# 島根原子力発電所第 2 号機 工事計画認可申請（補正）に係る論点整理について

2023年2月  
中国電力株式会社

- 工事計画認可申請（補正）に係る論点について、第1018回審査会合（2021年12月7日）にて示した主な説明事項を含め、審査の中で論点として整理された項目について説明する。本日説明する主な説明事項は以下のとおり。

図4 改良地盤⑤の配置図

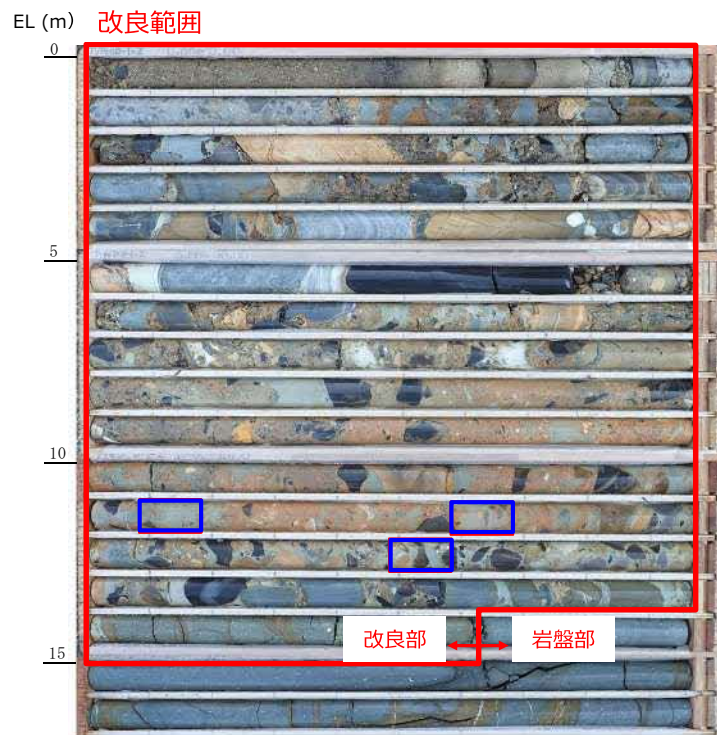
No.	詳細設計申送り事項	分類	回答	回答頁
1	埋戻土部の鋼管杭間のグラウト材を耐震・耐津波設計上、役割に期待しない方針としたことから、防波壁（多重鋼管杭式擁壁）の背後に設置する改良地盤について、その施工範囲及び仕様を説明すること。	B	防波壁（多重鋼管杭式擁壁）全線においてその背後に、高圧噴射攪拌工法により改良地盤⑤を設置することとし、その解析用物性値については、原位置試験及び室内試験結果を踏まえて設定した。 また、地震時において、改良地盤⑤に津波の流入経路は形成されないことを確認した。	P.6,7
2	岩盤根入れ部の鋼管杭間に注入するセメントミルクについて、その評価方針を説明すること。	B	鋼管杭と岩盤の間の空隙を間詰めしているセメントミルクに期待する役割は、鋼管杭及び被覆コンクリート壁を支持する等であり、岩盤と同等の役割を期待している。そのため、セメントミルクが岩盤と同等の強度を有することを確認したうえで、セメントミルクを岩盤として耐震及び耐津波評価を実施する方針とした。	P.8

- 図4のとおり防波壁（多重鋼管杭式擁壁）全線においてその背後に、高圧噴射攪拌工法により改良地盤⑤を設置する。
- 図4に示す原位置試験及び試料採取位置において、表1に示す原位置試験及び室内試験を実施し、改良地盤⑤の解析用物性値を設定した。
- 改良地盤⑤のボーリングコア写真を図5に示す。

図3 岩盤の局所安全係数分布図 (③-③断面, 静的非線形解析前)

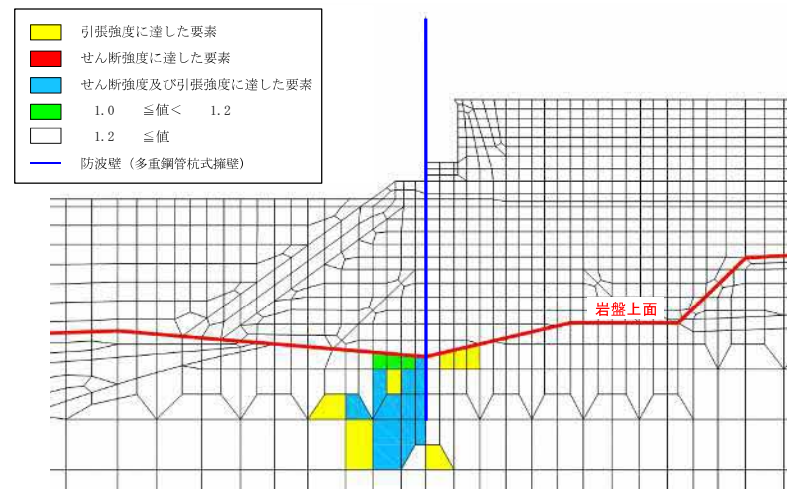
No.	詳細設計申送り事項	分類	回答	回答頁
1	鋼管杭周辺の岩盤根入れ部のせん断破壊領域と引張破壊領域を確認するとともに、鋼管杭の曲げ変形に伴う破壊領域が認められる場合は、すべり安全率による鋼管杭の水平支持力の評価を行うこと。	B	鋼管杭周辺の岩盤の局所安全係数分布図を確認した結果、鋼管杭の前面の岩盤において破壊領域が認められることから、静的非線形解析により、岩盤の進行性破壊を考慮した上で、破壊領域を通るすべり安全率を算定した。その結果、すべり安全率は十分な裕度があることから、岩盤の破壊に伴う鋼管杭の水平支持力が確保できていることを確認した。	P.12

- 基準地震動Ssによる2次元動的FEM解析により、岩盤の破壊領域を確認した結果、図3のとおり、岩盤の破壊領域が連続して認められた。
- よって、評価対象断面のうち破壊領域が比較的広い③-③断面について、静的非線形解析を実施し、岩盤の破壊領域の進展を考慮した鋼管杭前面のすべり安全率を算定した。
- その結果、図4のとおり、すべり安全率は1.2を上回ることから、岩盤の破壊に伴う鋼管杭の水平支持力への影響はないことを確認した。
- なお、静的非線形解析による岩盤の破壊進展に伴う変形量増分を考慮した止水目地の変形量評価を行った結果、表1のとおり、許容限界以下であることを確認した。

図7 評価対象位置（②-②断面）

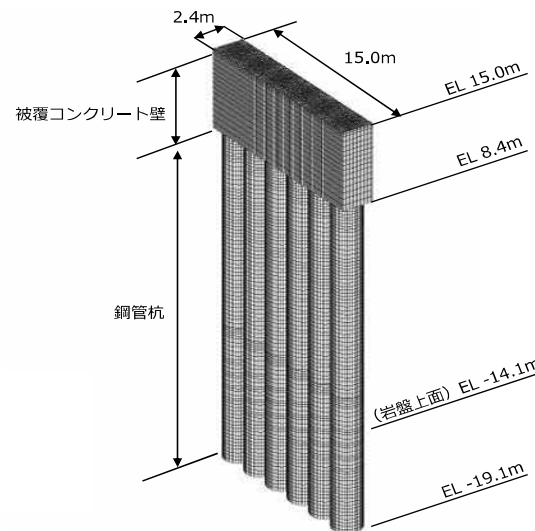
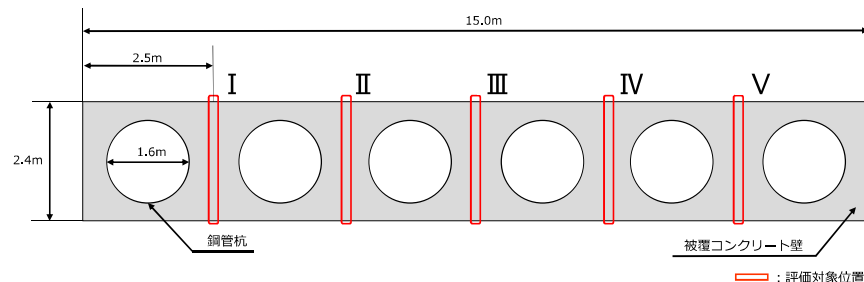
No.	詳細設計申送り事項	分類	回答	回答頁
1	防波壁（多重鋼管杭式擁壁）の被覆コンクリート壁については、鋼管杭とコンクリートの挙動を精緻に確認するため、3次元静的FEM解析を実施し、その詳細設計の結果を説明すること。	B	防波壁（多重鋼管杭式擁壁）の被覆コンクリート壁について、鋼管杭の挙動の差異により生じる、法線方向のねじれに伴い被覆コンクリート壁に発生する応力に対して健全性を確認した。被覆コンクリート壁のねじれを表現するにあたっては、地盤物性のばらつきを考慮した2次元動的FEM解析により得られた、鋼管杭変位の最大値、最小値を3次元静的FEM解析における両端の鋼管杭に設定し、その間の鋼管杭には線形補間した変位を設定した。 3次元静的FEM解析を実施した結果、被覆コンクリート壁は許容限界以下であることを確認した。	P.16~19

- 3次元静的FEM解析に入力する鋼管杭の変位を表1に示す。
- 3次元静的FEM解析における被覆コンクリート壁の評価対象位置は、図7～9に示すとおり、鋼管杭の相対変位による荷重が作用する鋼管杭間とした。
- 被覆コンクリート壁の健全性評価結果（表2～4）に示すとおり、防波壁（多重鋼管杭式擁壁）の被覆コンクリート壁は許容限界以下であることを確認した。

図5 付着強度試験実施位置図

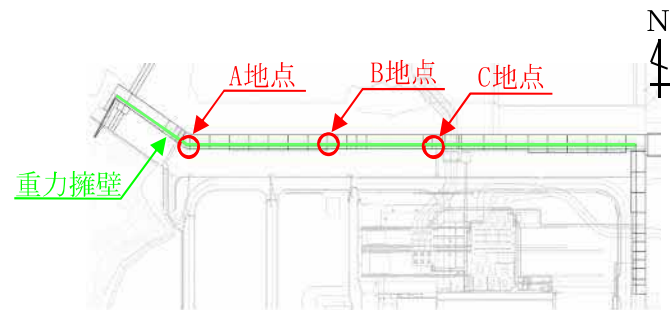
No.	詳細設計申送り事項	分類	回答	回答頁
1	防波壁（波返重力擁壁）の壁体構造について、既設と新設コンクリートを一体化として評価できる根拠及び設計・施工上の配慮事項を説明すること。	B	<p>防波壁（波返重力擁壁）の壁体構造について、以下の観点から、既設と新設コンクリートは一体として挙動することを確認した。</p> <p>① 既設部分と新設部分との付着強度の確認          既設部分と新設部分のコンクリートの付着を向上させるために既設部分のコンクリート表面の目荒らし処理を行い、すべての付着強度試験において付着強度が1.5N/mm<sup>2</sup>以上であることを確認した。</p> <p>② 鉄筋の引抜における破壊形態の確認          新設部分の主筋の定着部分は、基部コンクリートの隅角部に近接していることから、実構造物スケールの実験体による鉄筋の引抜試験を行った結果、鉄筋定着部の破壊形態は鉄筋の降伏であり、隅角部の影響はなく、主筋は基部コンクリートに十分定着していることを確認した。</p> <p>③ 境界部に起因した部材の破壊及び境界部の破壊状況の確認          断面内に新旧コンクリートの境界部を有する鉄筋コンクリート部材においては、境界部の破壊、それに伴う鉄筋コンクリート部材の破壊進展が懸念されることを踏まえ、材料非線形解析を実施した結果、地震時及び津波時において、コンクリート及び境界部が破壊していないことから、既設部分と新設部分は一体として挙動していることを確認した。また、地震荷重又は津波荷重を超える荷重に対する解析によって、重力擁壁が破壊する荷重を確認した結果、地震荷重及び津波荷重に対して十分な安全余裕を有していることを確認した。</p>	P.23～27

- 防波壁（波返重力擁壁）の施工においては、既設部分と新設部分のコンクリートの付着を向上させるために既設部分のコンクリート表面に目荒らし処理を行った。
- 目荒らし処理後の付着力を確認するため、図3及び図4に示す付着強度試験を行った。
- 付着強度試験では、目荒らし処理完了範囲の擁壁面3箇所（図5）にモルタルを打設して試験面（900mm×900mm×12mm）を作成した。1箇所につき5供試体（40mm×40mm）について、建研式引張試験器を用いて引張ることで付着強度を確認し（図6）、表1に示すとおりすべての試験において付着強度が管理基準値の1.5N/mm<sup>2</sup>以上\*であることを確認した。
